**Bebauungsplan Nr. 416 „Fasanenweg“ in Sankt Augustin-Menden**  
(Ihr Schreiben vom 17.01.2012, Ihr Zeichen 6/10 be.)

**Bebauungsplan Nr. 416 „Fasanenweg“  
Offenlage gem. § 4 Abs. 2 BauGB**

**Bebauungsplan Nr. 416 „Fasanenweg“**

**Bebauungsplan Nr. 416 Fasanenweg in Sankt Augustin; Benachrichtigung über die Auslegung gemäß 3 Abs.2 Baugesetzbuch (BauGB)**

BEBAUUNGSVORSCHLAG M: 1:1000  
 GEMEINDE: 53757 SANKT AUGUSTIN  
 GEMÄRKUNG: NIEDERMENDEN

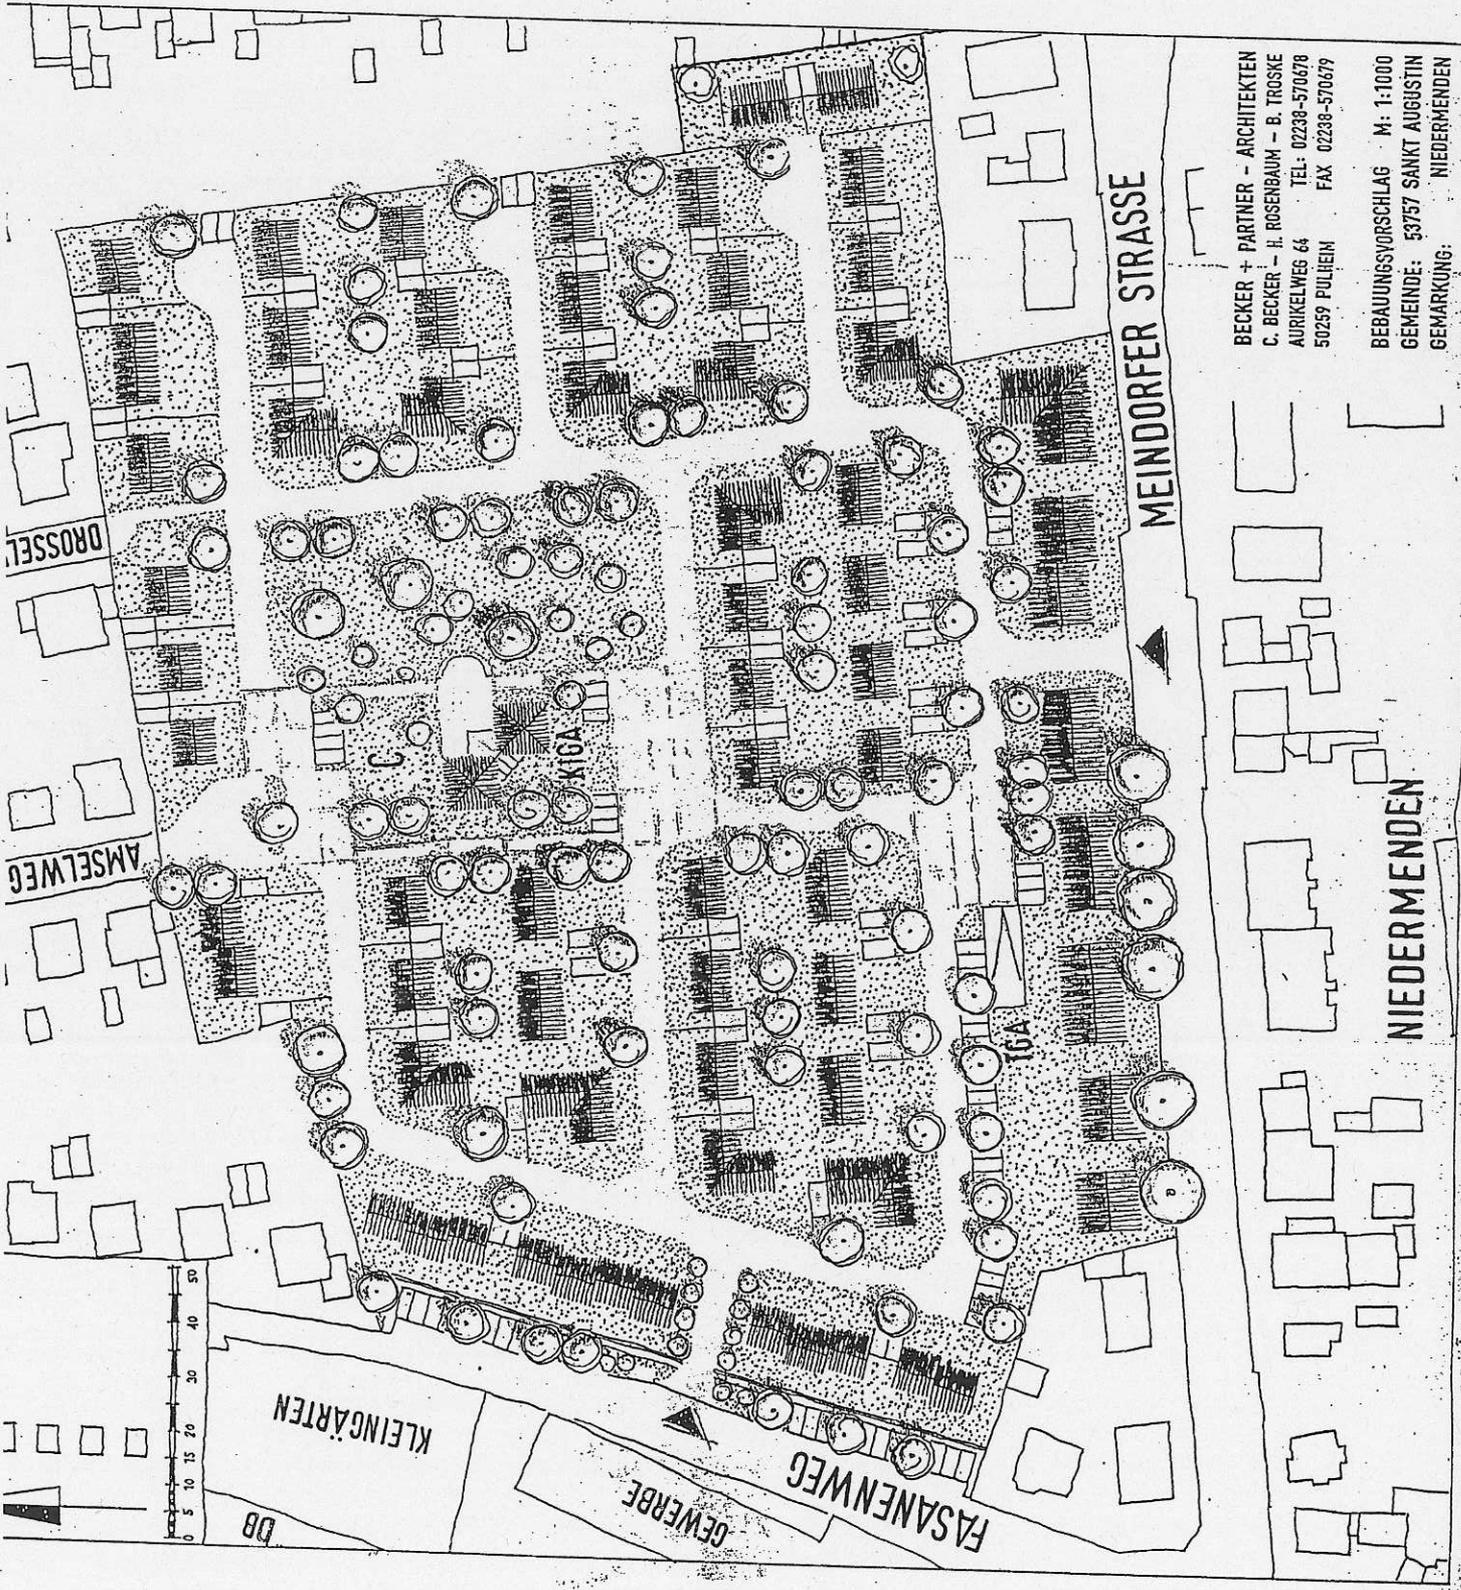
hiermit lege ich Widerspruch gegen die Planung o.g. Baugebietes ein.  
Seit Jahren habe ich immer wieder Bauvoranfragen wegen der Bebauung  
meines Grundstückes gestellt leider ohne Erfolg.  
Es wurde mir gesagt , dass kein Bebauungsplan sowie kein Planungskonzept  
vorliegt. Jedoch , wurde mir versprochen , dass wenn in Zukunft ein städtebaulicher Entwurf  
erstellt wird , auch mein Grundstück zu Baugrundstücken entwickelt wird.  
Jetzt habe ich erfahren , dass mein Grundstück nicht in die Planung einbezogen wurde.

**Planausschnitt**  
 Plan-Nr. 2\_81277  
 Sparte: Wasser  
 Maßstab: 1:1000

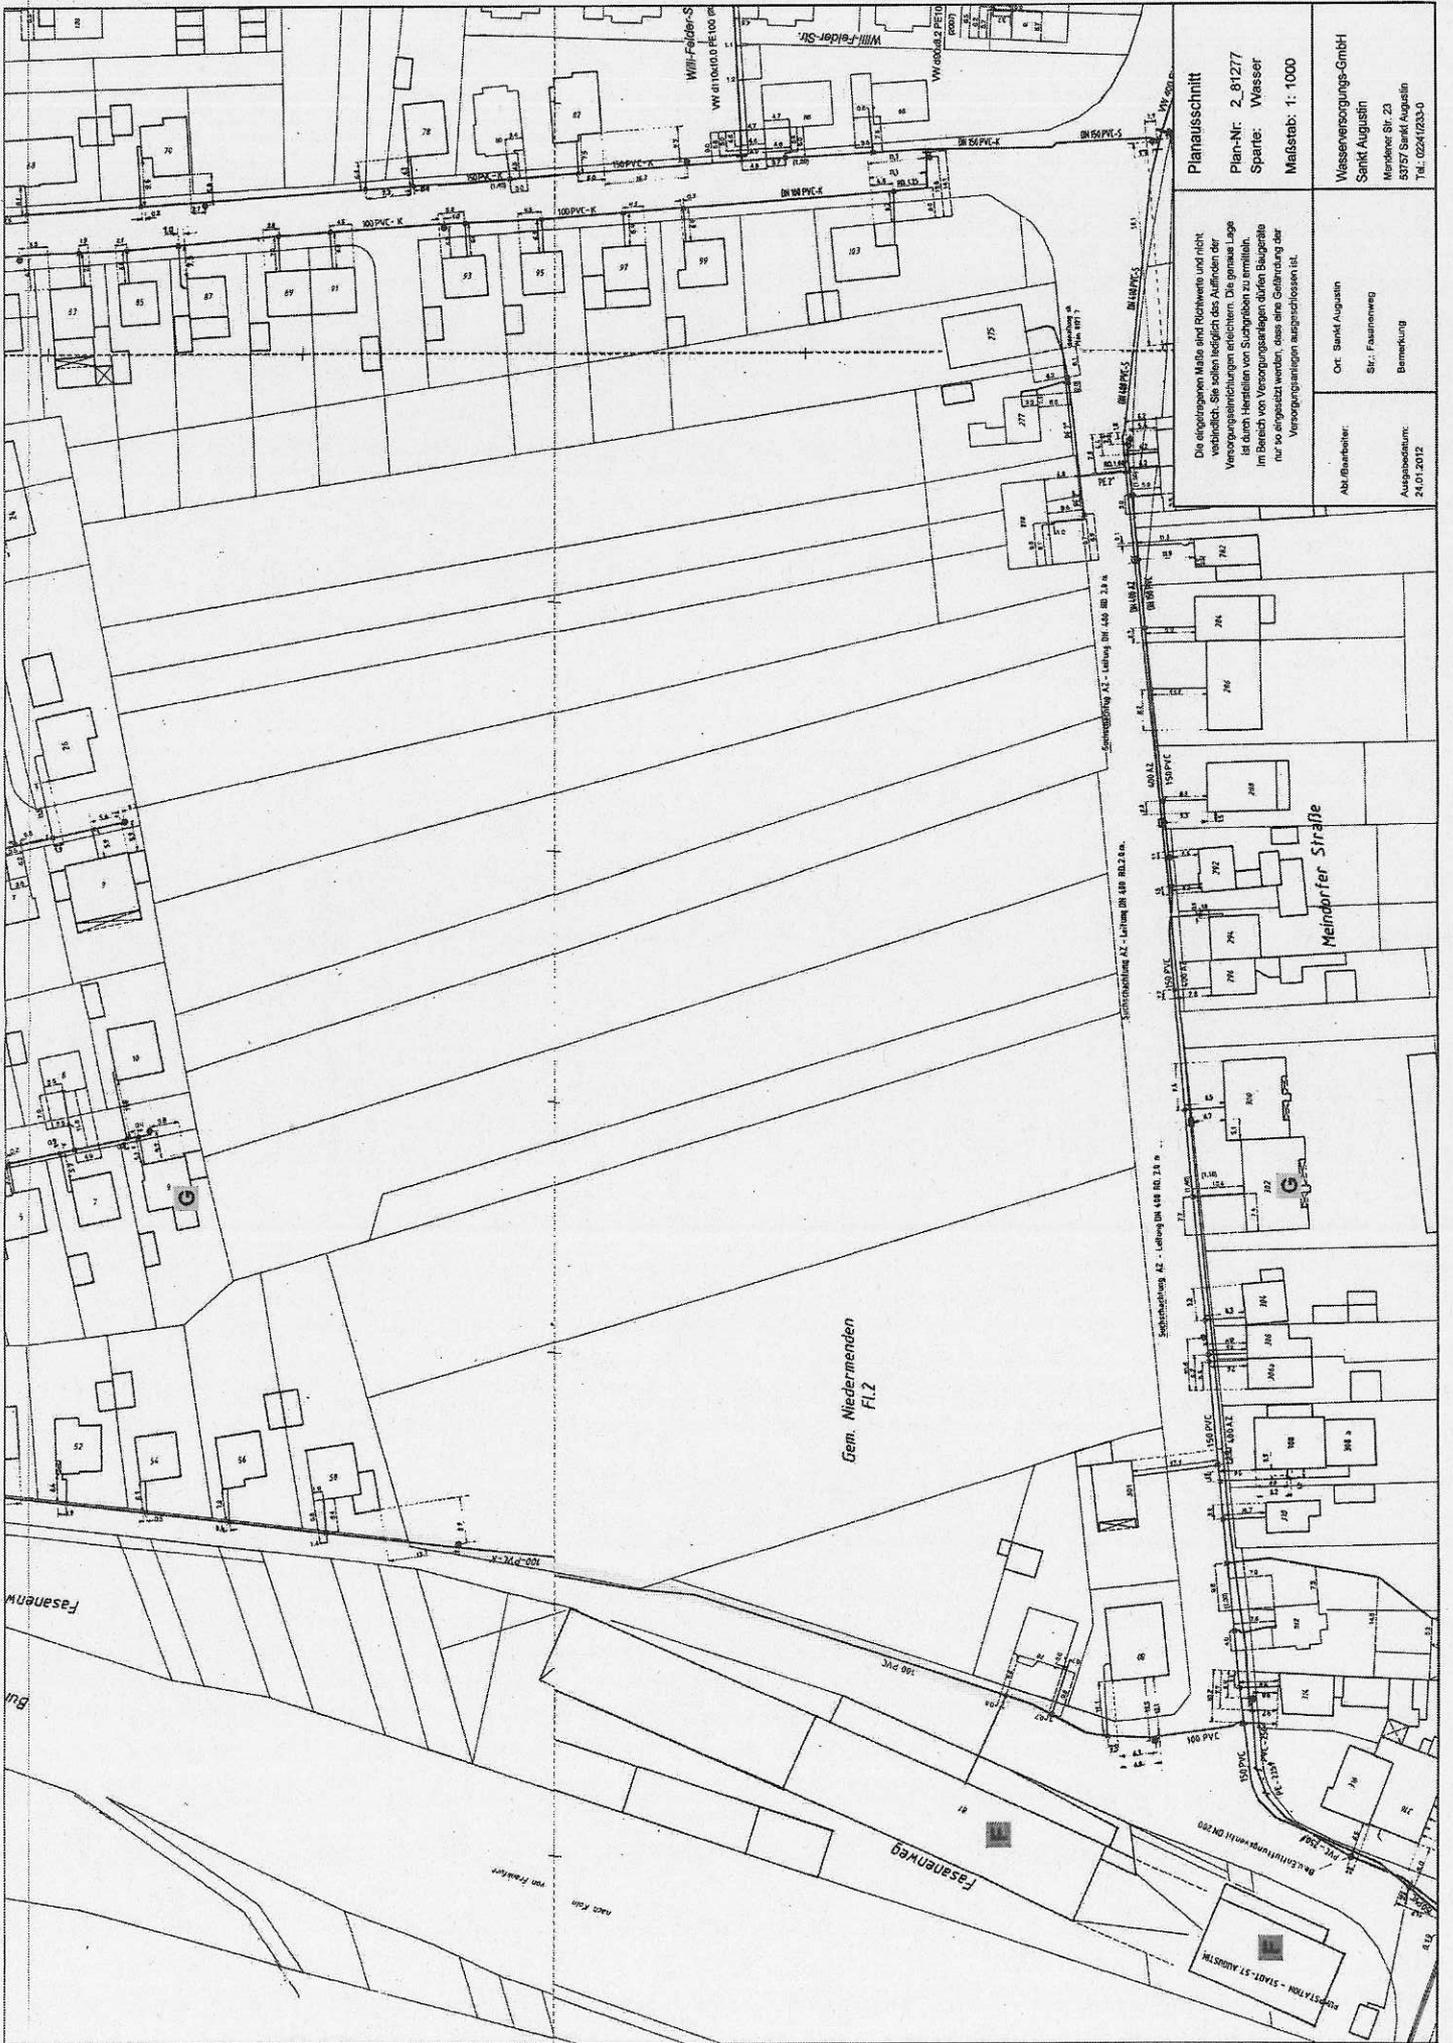
In dem Zusammenhang weisen wir jedoch auf unsere Wasserhauptrohrleitung in der Straße „Fasanenweg“ hin, die in der Bauzeit gesichert und in eine neue Trasse verlegt werden muss. Die Gesamtkosten der Arbeiten zur Sicherung bzw. Neuverlegung der Wasserleitungen sind vom Verursacher zu tragen.

| Karte 3: Kompensationsmaßnahmen   | Datum:<br>November 2011  |

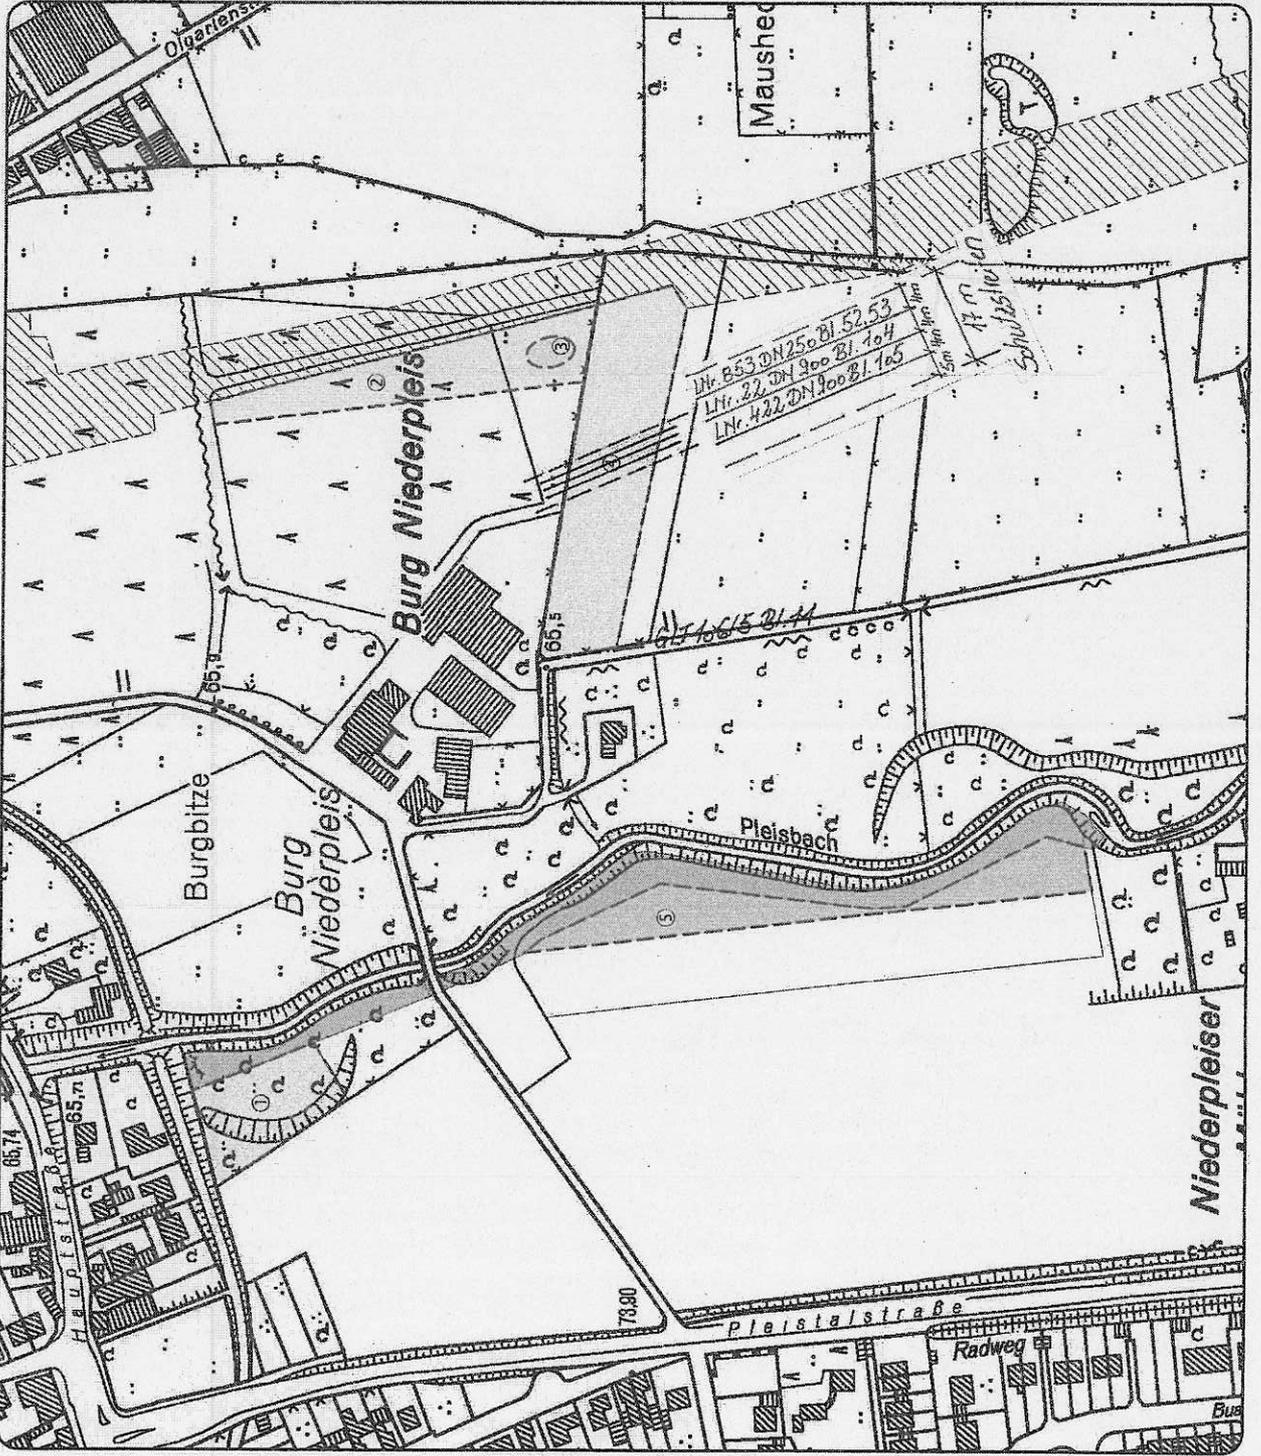
In den Lageplan zum **landschaftspflegerischen Fachbeitrag** haben wir die Verläufe der Versorgungseinrichtungen graphisch übernommen, die äußeren Schutzstreifenbegrenzungslinien des Leitungsbündels gestrichelt eingetragen und Leitungskenndaten hinzugeschrieben. Innerhalb des **Geltungsbereichs des Bebauungsplans** verlaufen keine Versorgungseinrichtungen der Open Grid Europe GmbH / GasLINE GmbH.

Wir bitten Sie, die Verläufe der Versorgungseinrichtungen anhand der beigefügten Bestandspläne in den Plan zum landschaftspflegerischen Fachbeitrag zu übernehmen, in der Begründung entsprechend zu erwähnen und in der Legende zu erläutern. Die Höhenangaben in den Längenschnitten beziehen sich auf den Verlegungszeitpunkt bzw. bei der Kabelschutzrohranlage auf die Auswertung der Bohrprotokolle. Zwischenzeitliche Niveauänderungen wurden nicht nachgetragen.

- Niveauänderungen im Schutzstreifenbereich sind nur nach vorheriger Absprache statthaft.
- Bäume und tiefwurzelnende Sträucher dürfen nur in einem lichten Abstand von 2,5 m rechts und links außerhalb des Leitungsbündels bzw. außerhalb des Schutzstreifenbereichs der Kabelschutzrohranlage angepflanzt werden. Anzustreben ist generell ein Pflanzabstand außerhalb des jeweiligen Schutzstreifenbereichs, damit bei einer Aufgrabung der entsprechenden Versorgungseinrichtung zu Reparatur- bzw. Wartungszwecken das Wurzelwerk nicht geschädigt wird.
